柱状図(0.00m~30.00m)

- 1-314(分類c)①
審査資料作成の際に模様を見直したため。
- 1-315~1-317(分類d)②
記事欄の記載変更に伴う変更。(破砕部模様の変更)
- 1-318(分類c)③
表現を統一したため。
- 1-319(分類b)④
報告書の記載漏れを修正したため。

第7.4.4.169図(1) D-1破砕帯 ボーリング調査結果(2号炉原子炉建屋付近) コア柱状図(H24-D1-3孔)

H24-D1-2

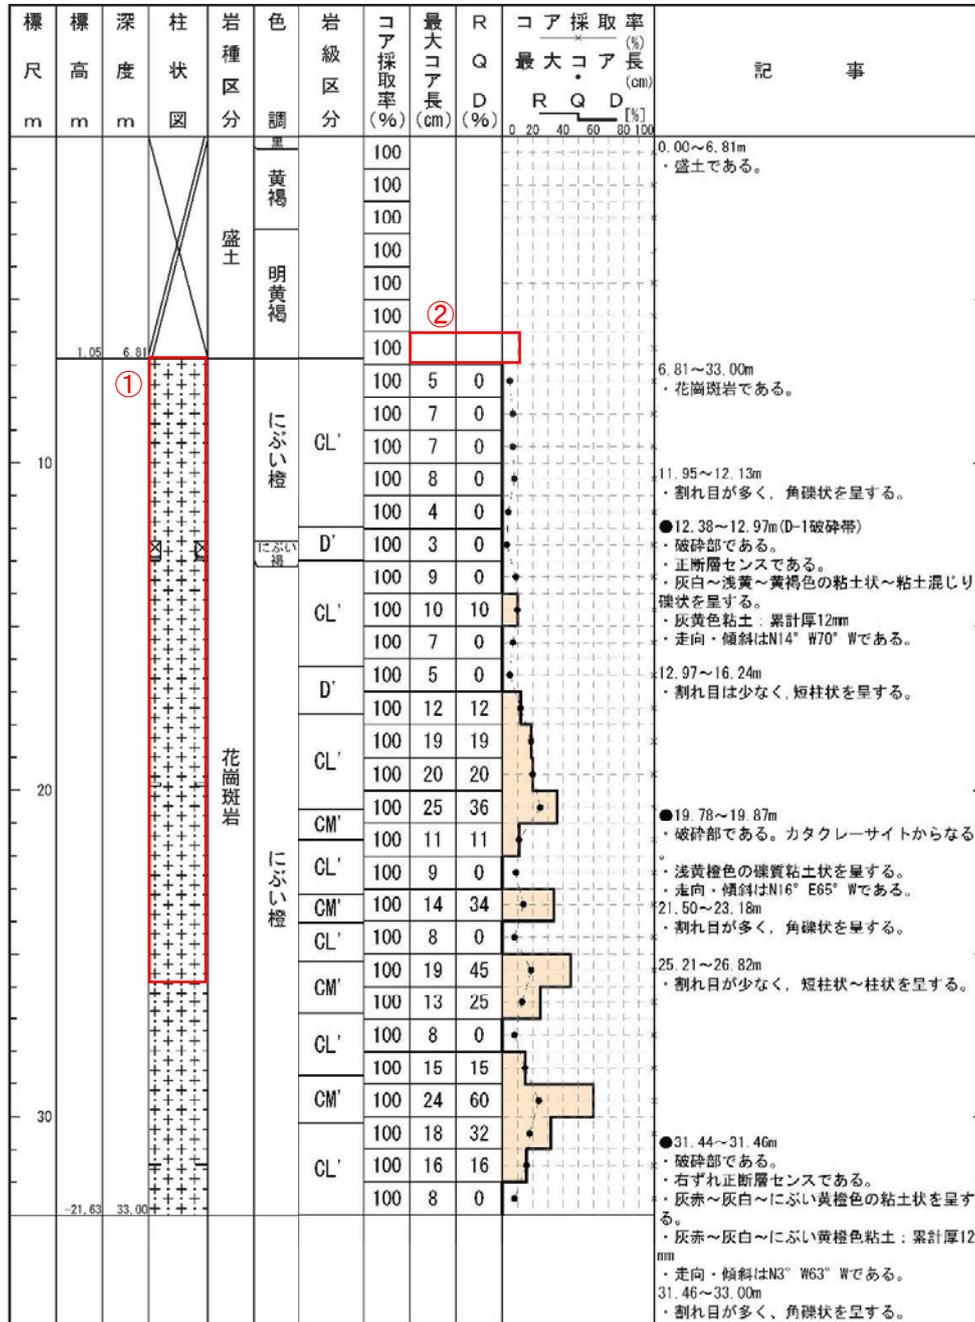
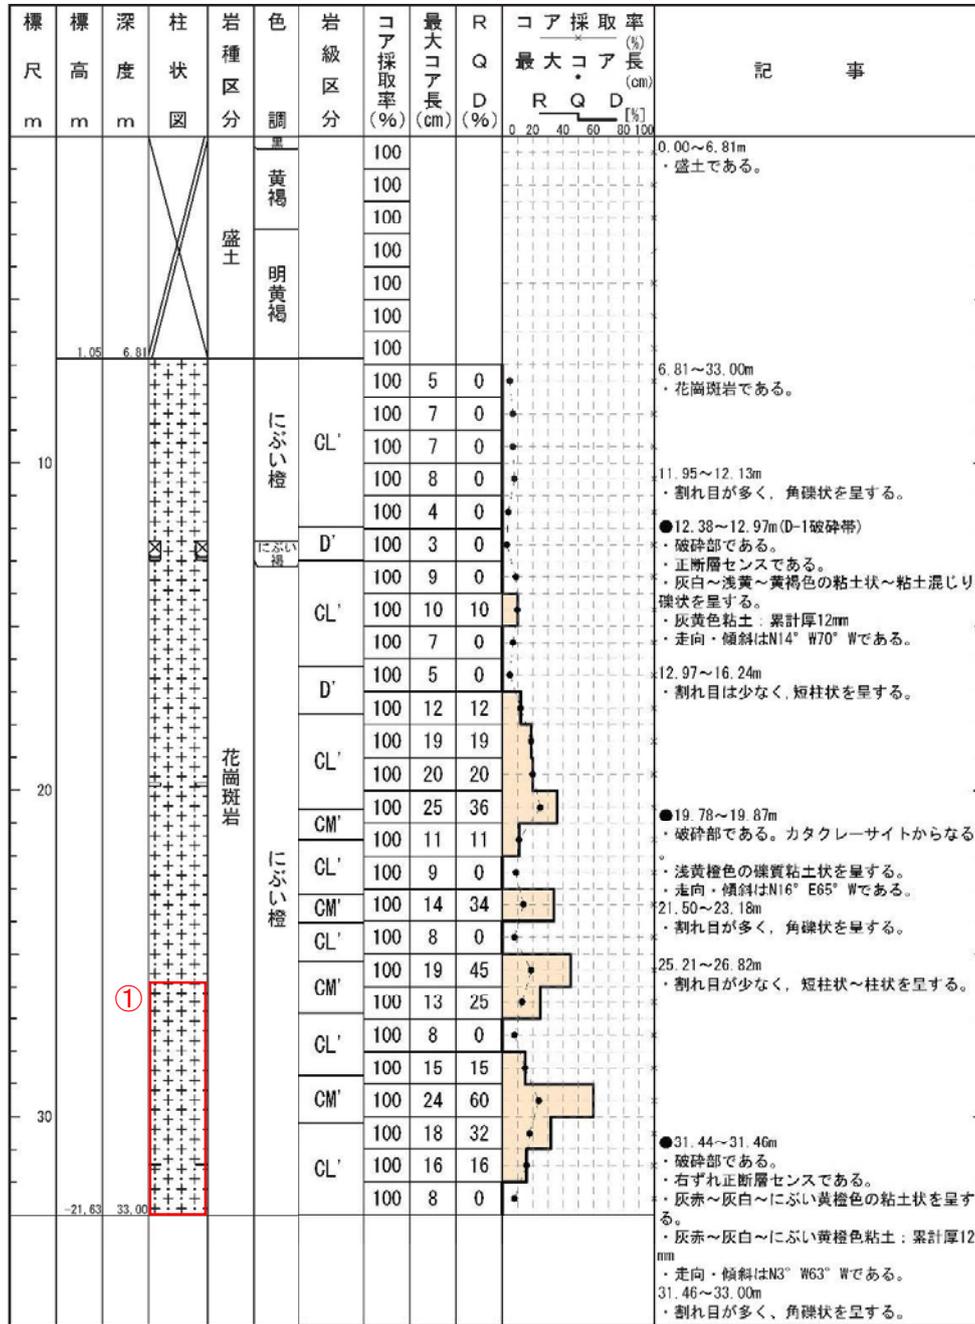
2-1(分類c)①
 申請書作成の際に模様を見直したため。
 2-2, 2-3(分類c)②
 基盤上限の1m未満の区間を省いたため。

2-1(分類c)①
申請書作成の際に模様を見直したため。

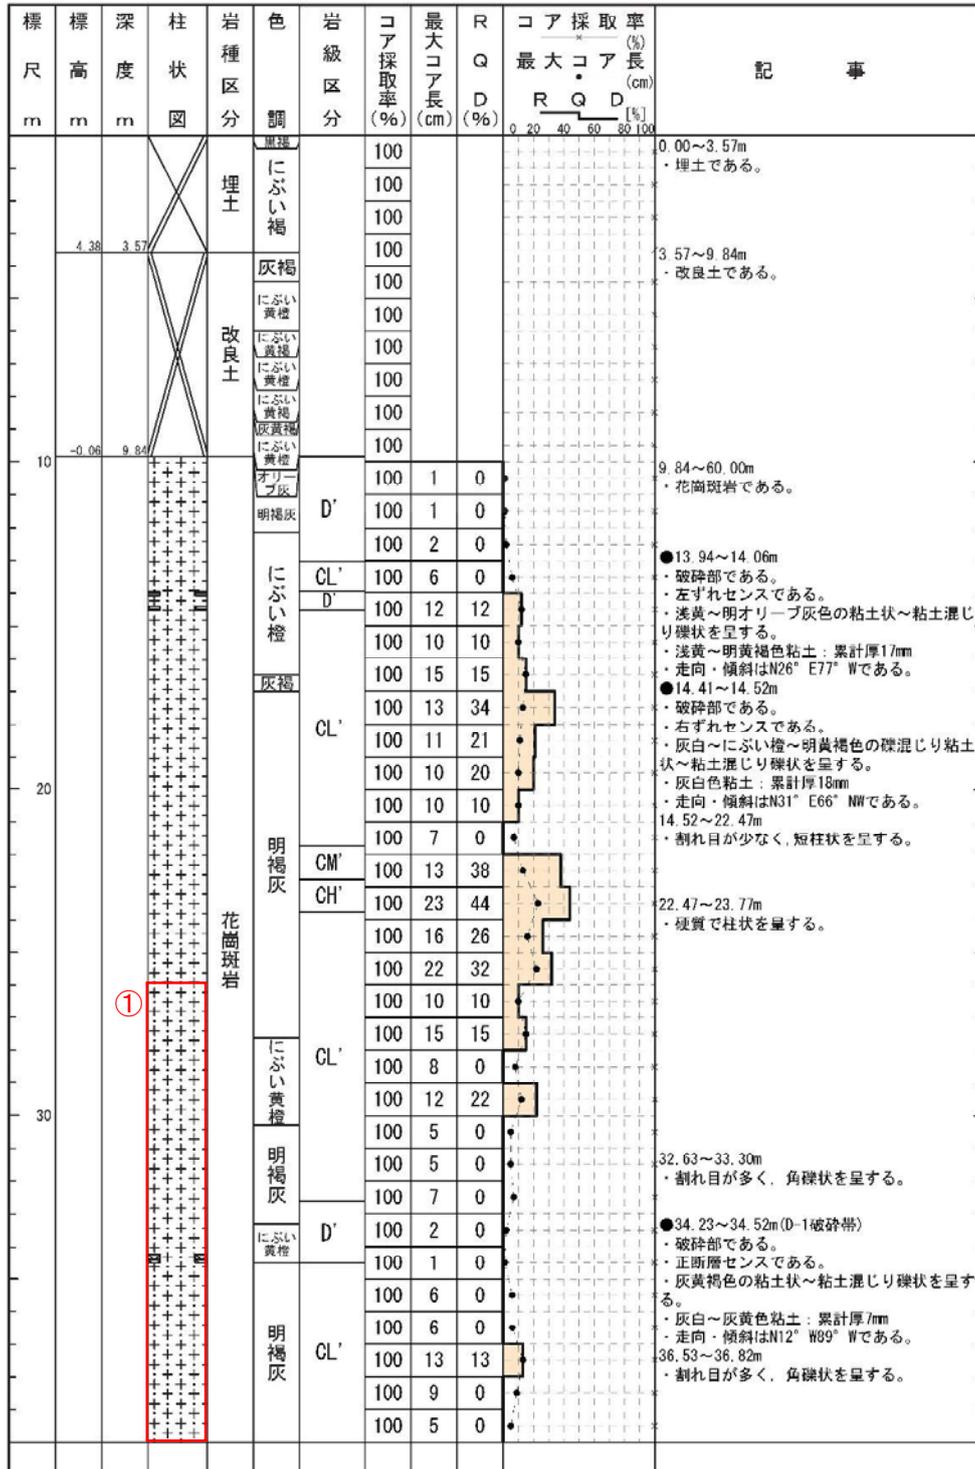
2-4(分類c)①
申請書作成の際に模様を見直したため。
